PROYECTO: "JURASICO PARK"

PROMOTORES: ZHONGRONG MO y SHAOMEI WEN

UBICACIÓN: Vía interamericana, Jagüito de Antón, diagonal a la entrada del Corotú, Corregimiento de Juan Díaz, Distrito de Antón, Provincia de Coclé.

JURASICO PARK

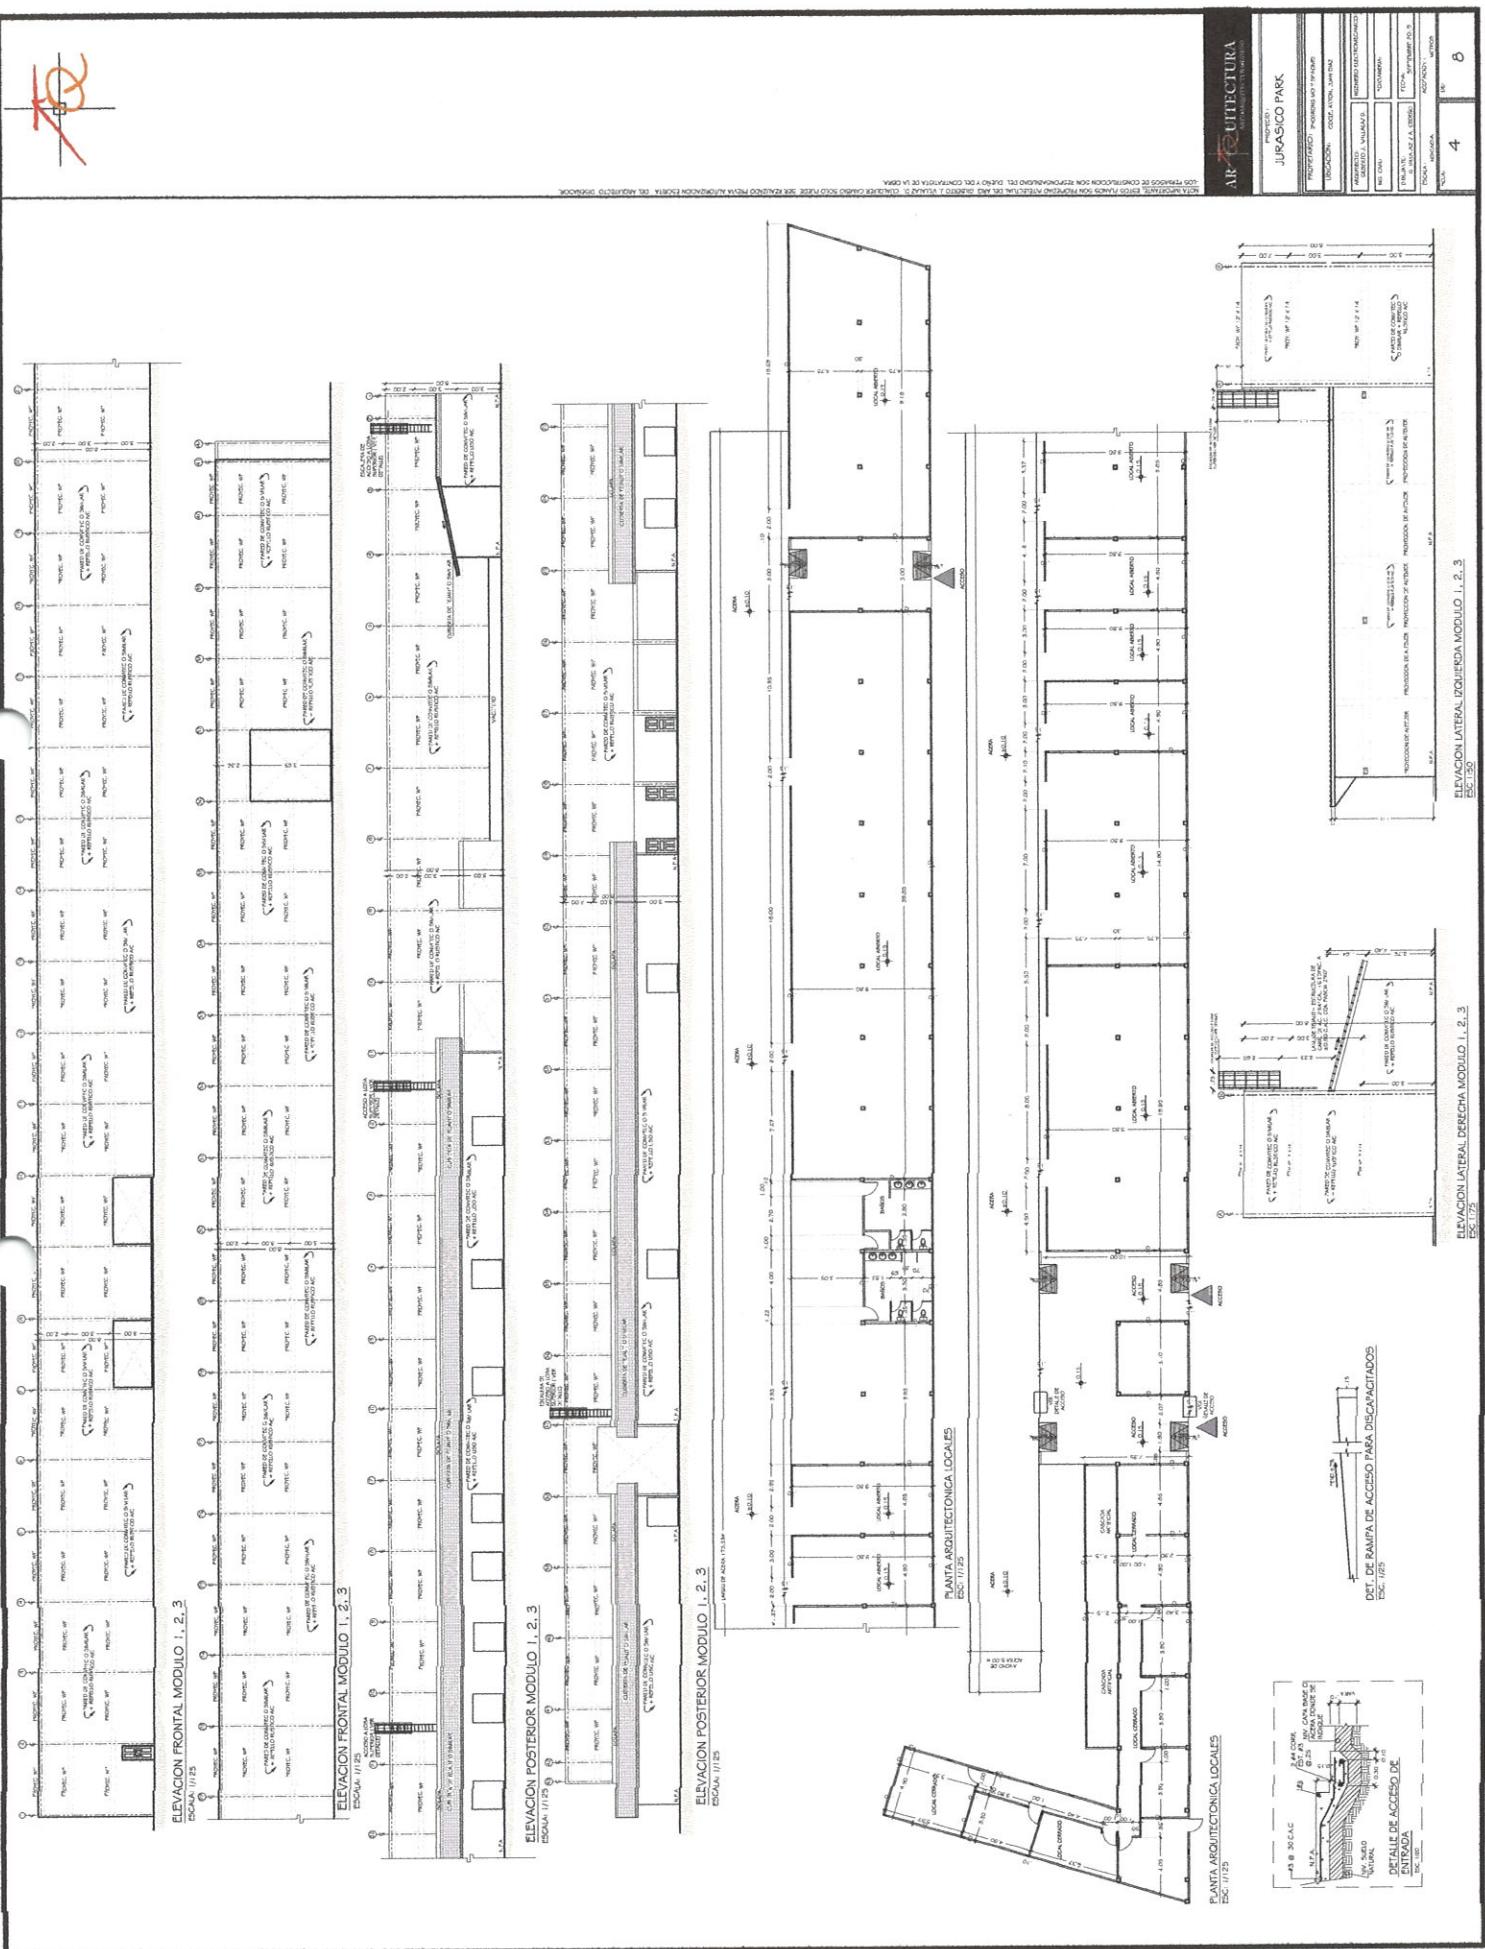
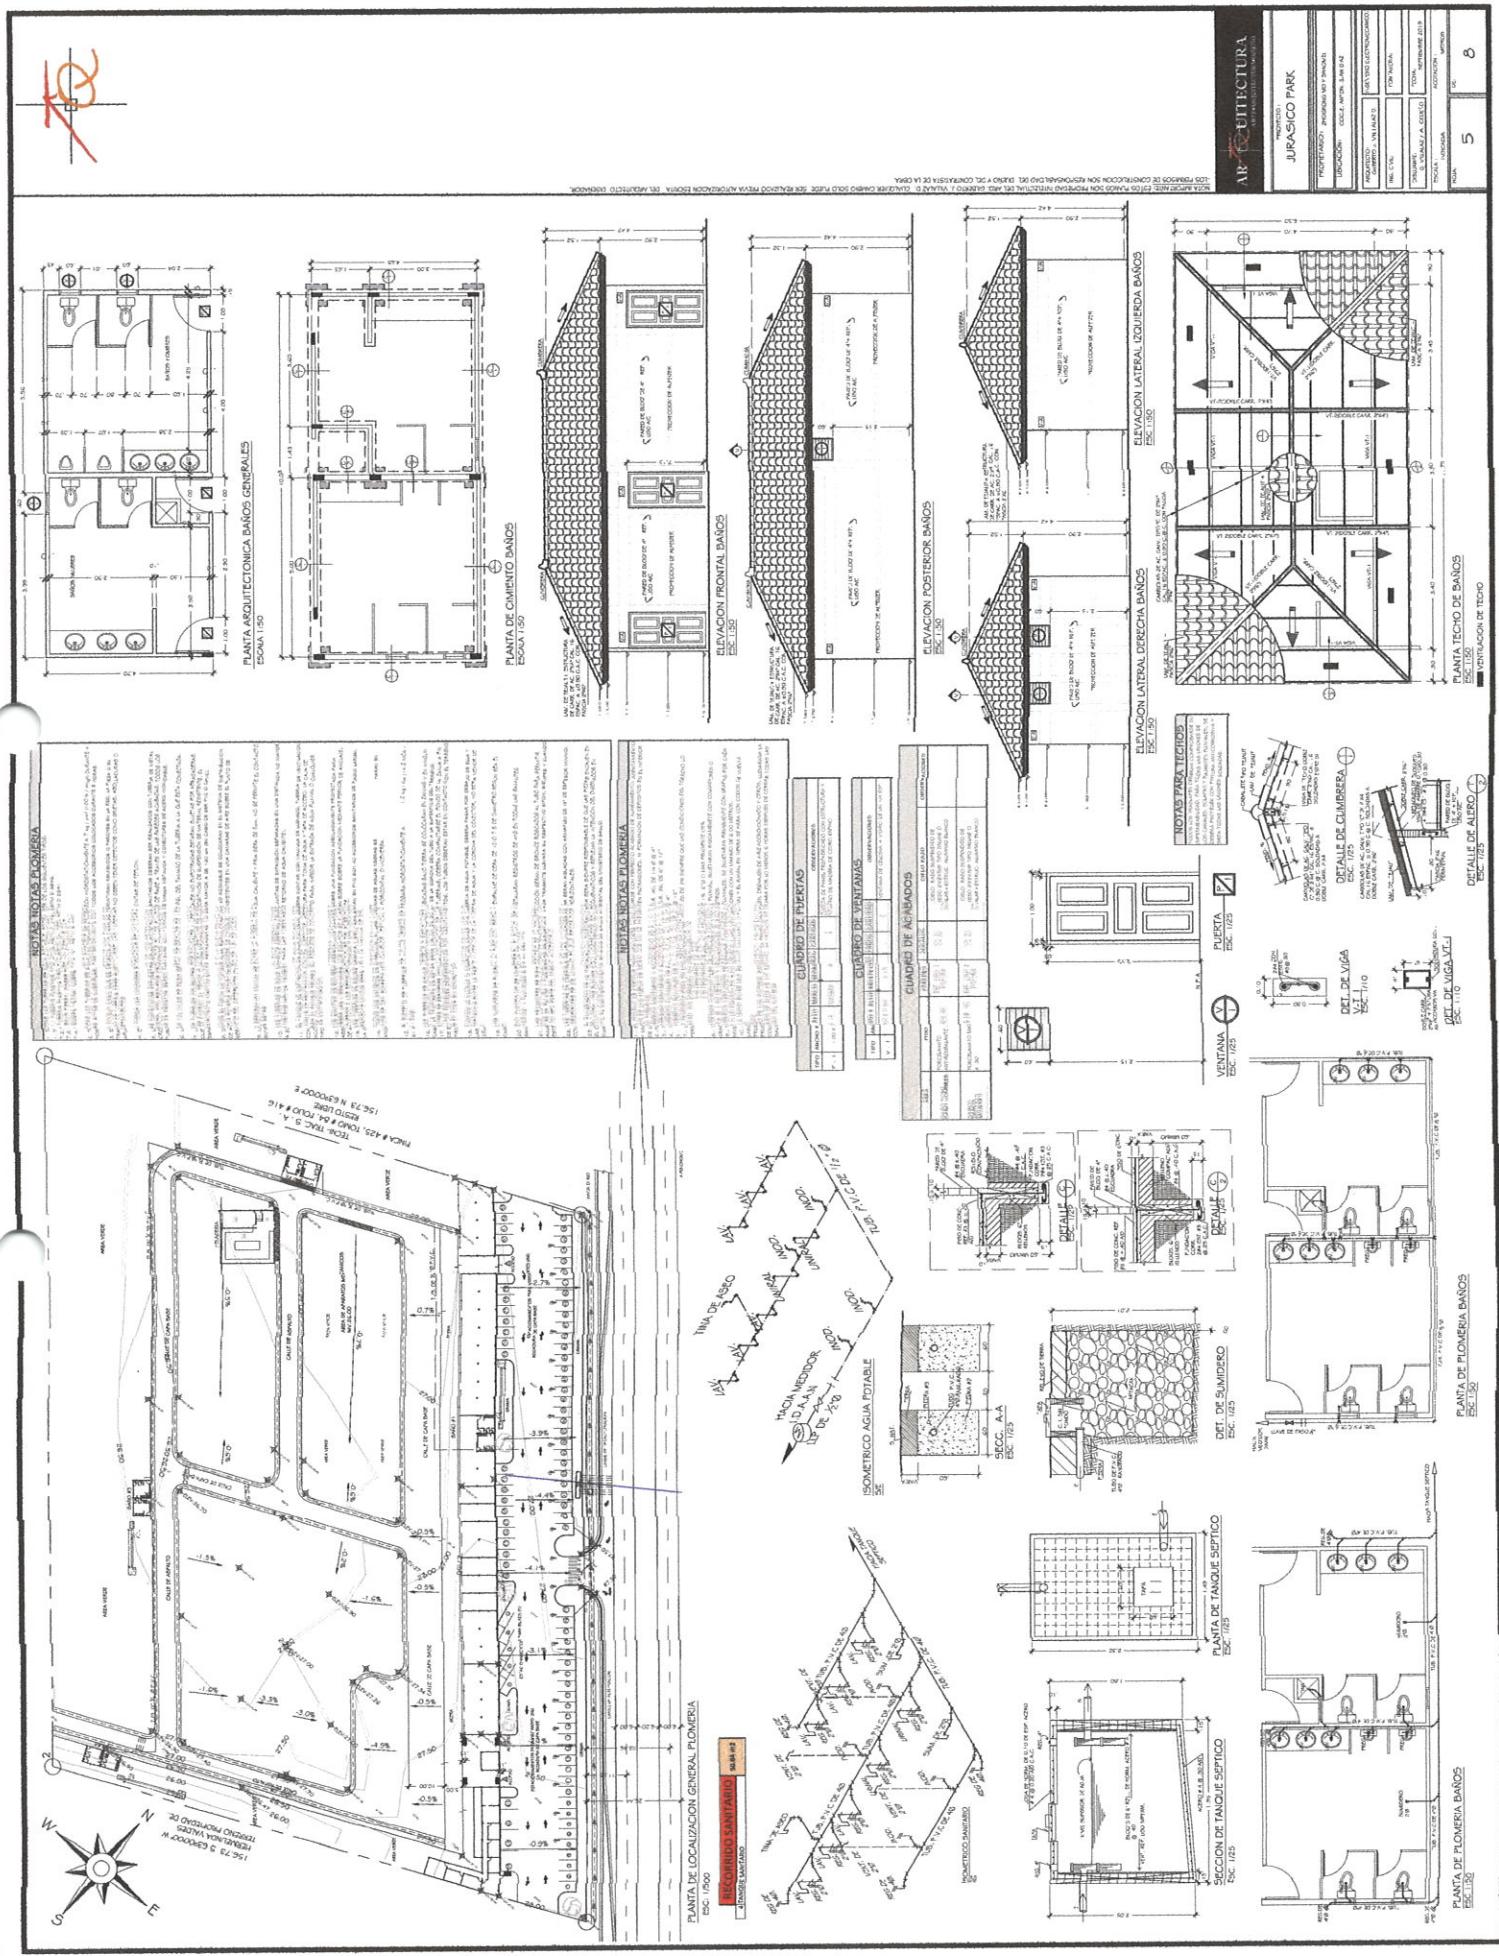
14. Los planos presentados tienen como nombre del proyecto MOON BAY WATERPARK. Aclarar dicha incongruencia ya que el estudio de Impacto Ambiental, presenta como nombre del proyecto JURASICO PARK.

Respuesta: Los planos fueron corregidos, solo estaba mal en nombre del proyecto.
